Dodatok č. 5 /471/2023 k Zmluve o dielo č. 288/2022

Kód: 12b
Stavba: Nadstavba ZŠ Dubová a revitalizácia školského areálu _upr_220601

Nadstavba ZŠ Dubová a revitalizácia školského areálu

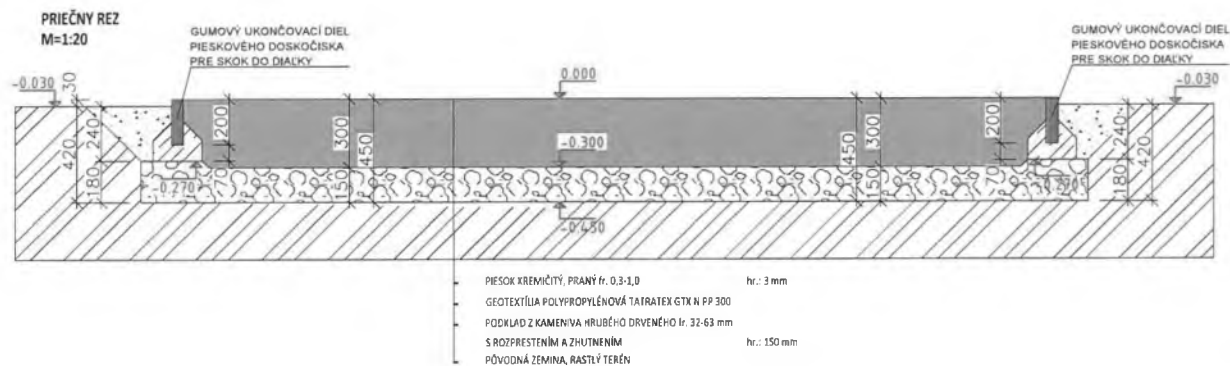
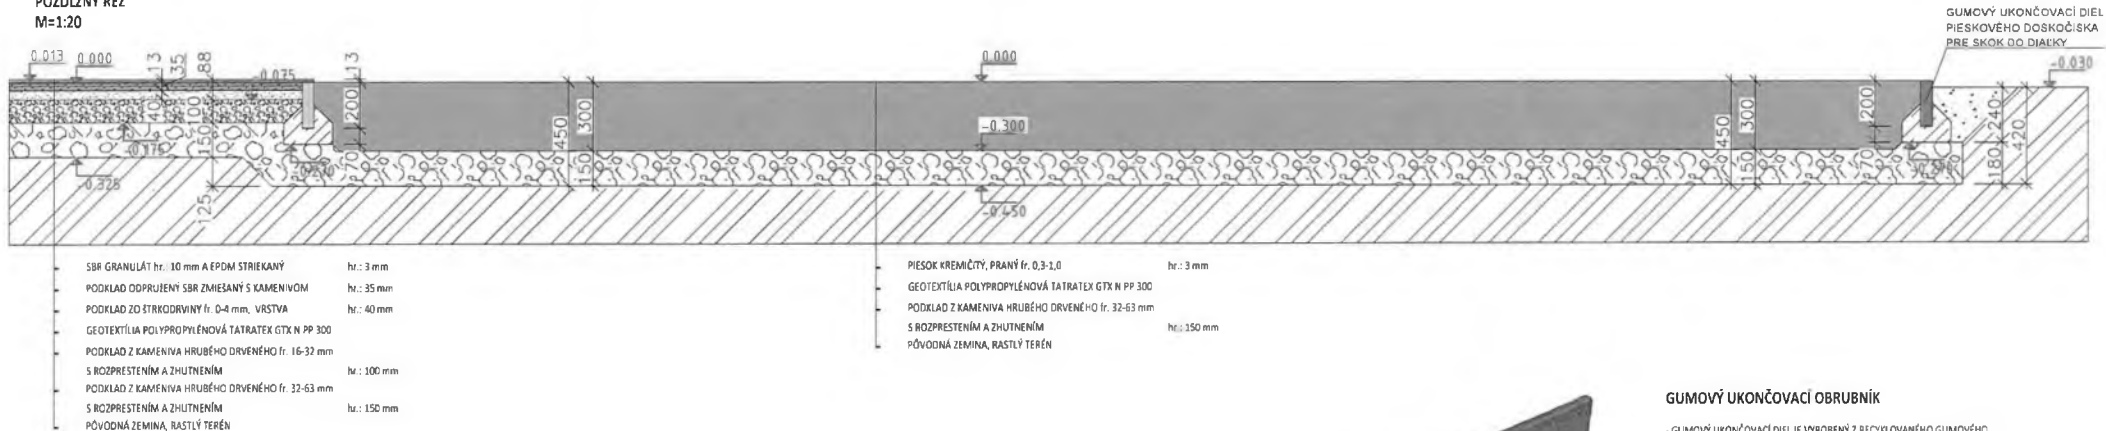
Predmet zmeny: **Doskočisko**

Pri realizácii športového areálu bolo potrebné zrealizovať a dodať jednotlivé typové a bezpečnostné prvky doskočiska . Rozpočet neobsahoval tieto náklady .

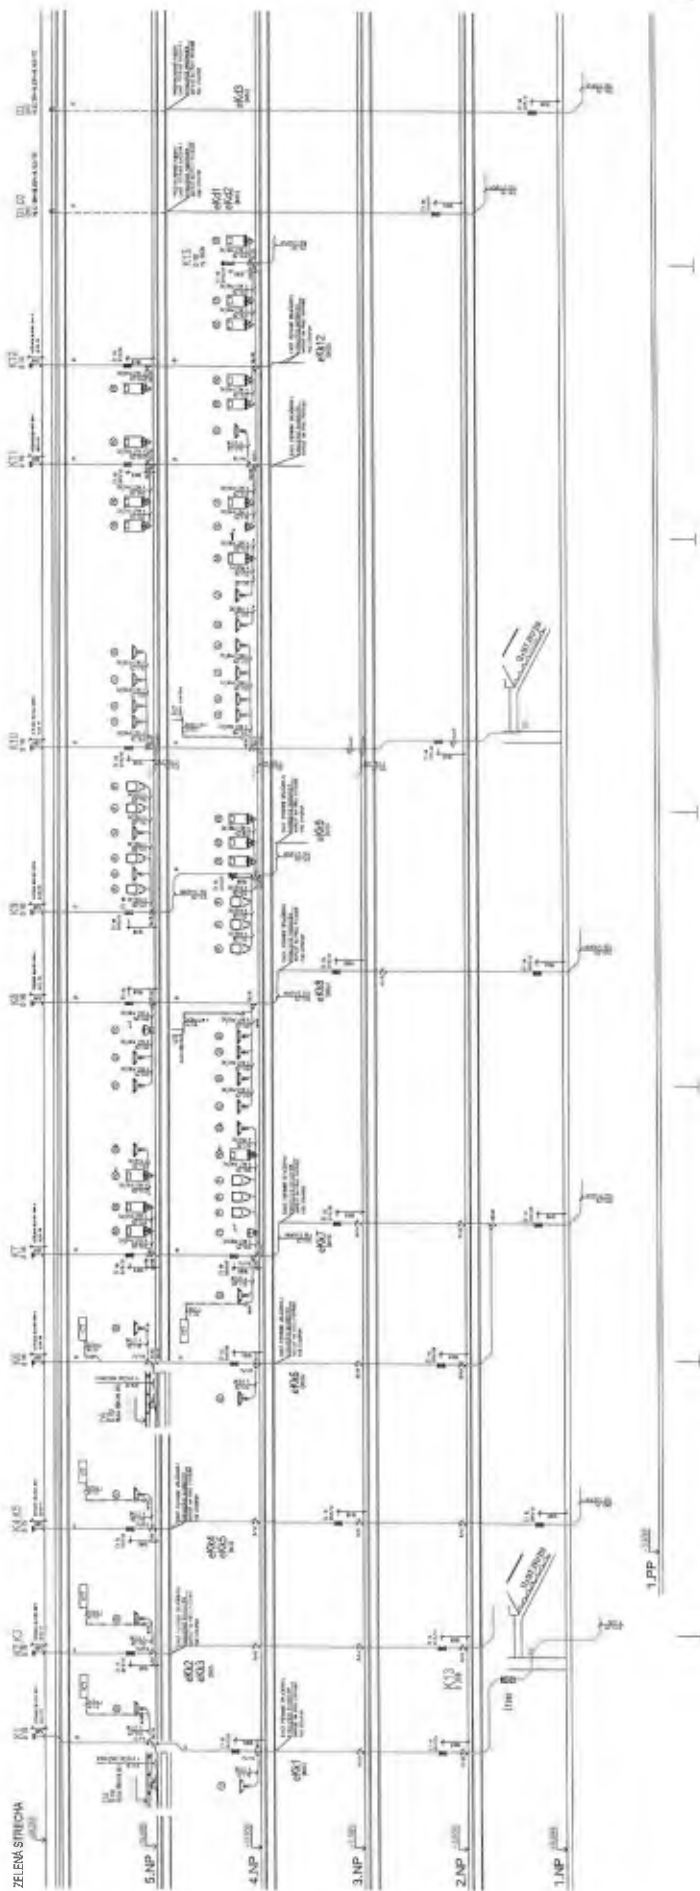
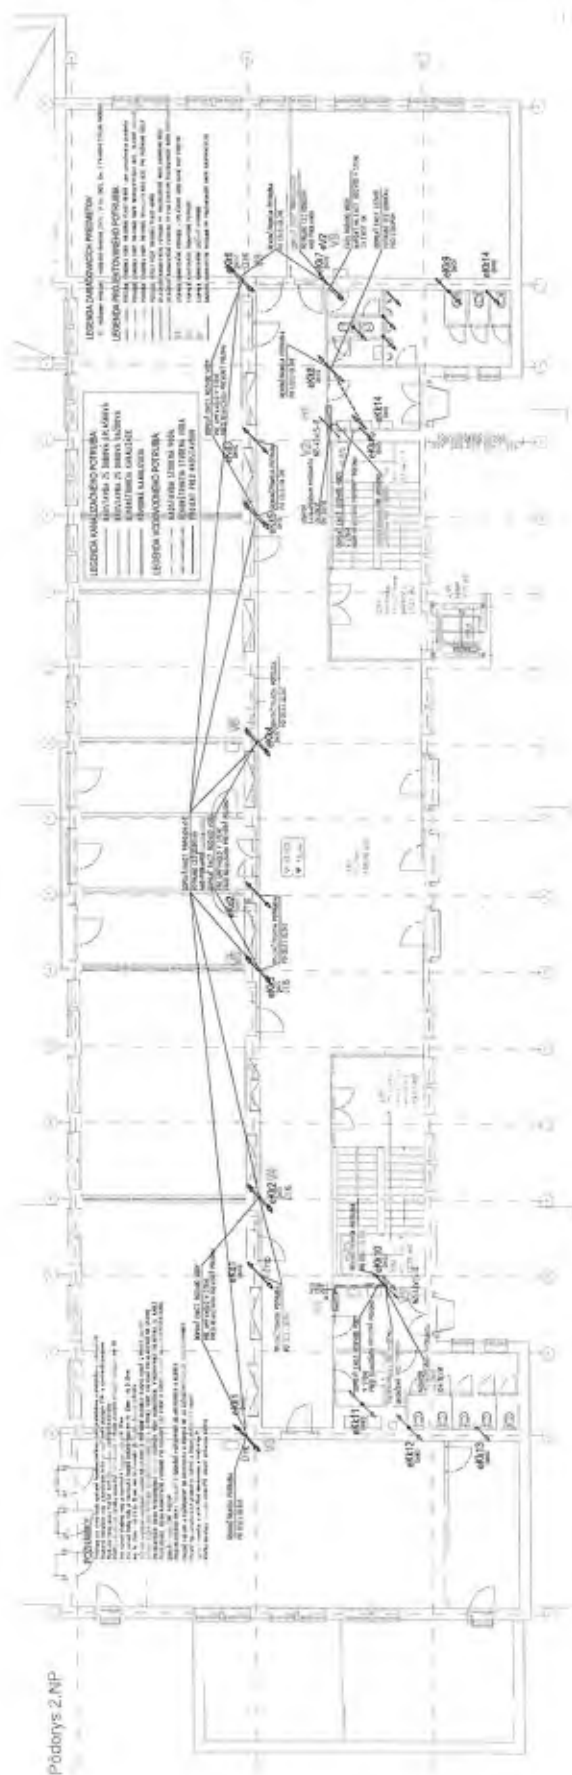
Predmet zmeny: **Výmena stupačiek ZTI – voda , kanalizácia**

Pri realizácii a dopojení nových projektovaných rozvodov vody a kanalizácie bolo zistené že pôvodné stupačky sú v havarijnom stave . Potrubia sú zanesené a viackrát opravované a pri niektorých sú aj nepostačujúce nižšie priemery potrubí. Tieto stupačky bolo potrebné vysekať , vymeniť , ukotviť a nazad zamurovať , omietnuť a vymaľovať. Priestory počas realizácie bolo potrebné zakrývať a čistiť.
